## 改善箇所説明図

### 不具合発生箇所

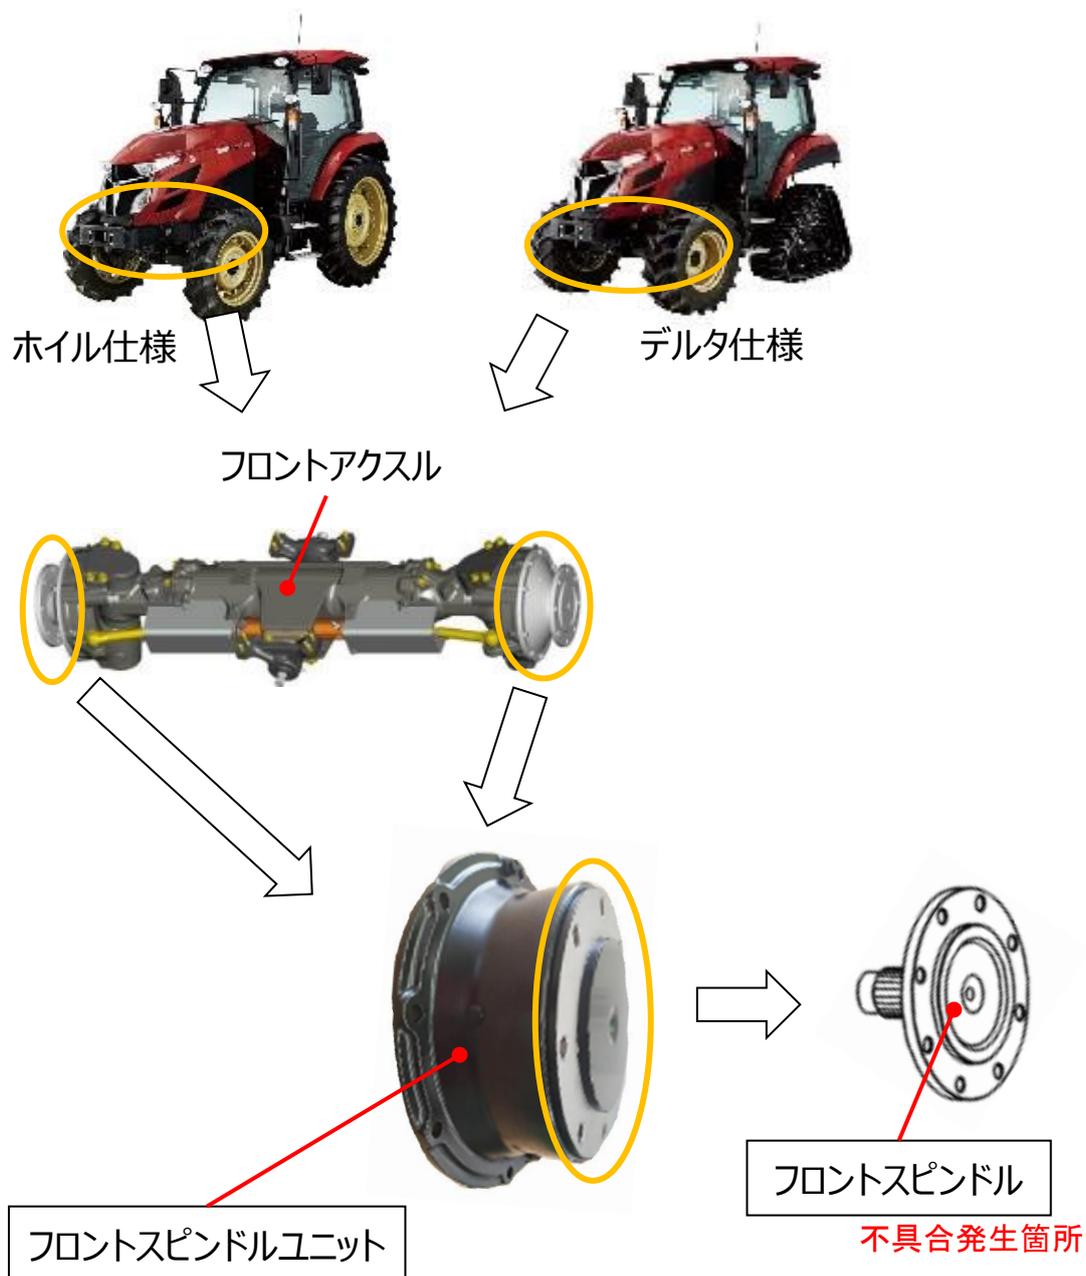
農耕用トラクタのフロントスピンドルにおいて、設計段階の評価が不適切なため、強度が不足している。そのため、フロントウエイトやフロント作業機を装着した状態で、旋回操作の繰返しにより、フロントスピンドルに亀裂が入るものがある。そのままの状態で使用を続けると、最悪の場合、当該箇所が破断し、タイヤが脱落するおそれがある。

全車両、左右のフロントスピンドルユニットを対策品と交換する。

は交換部品を示す。
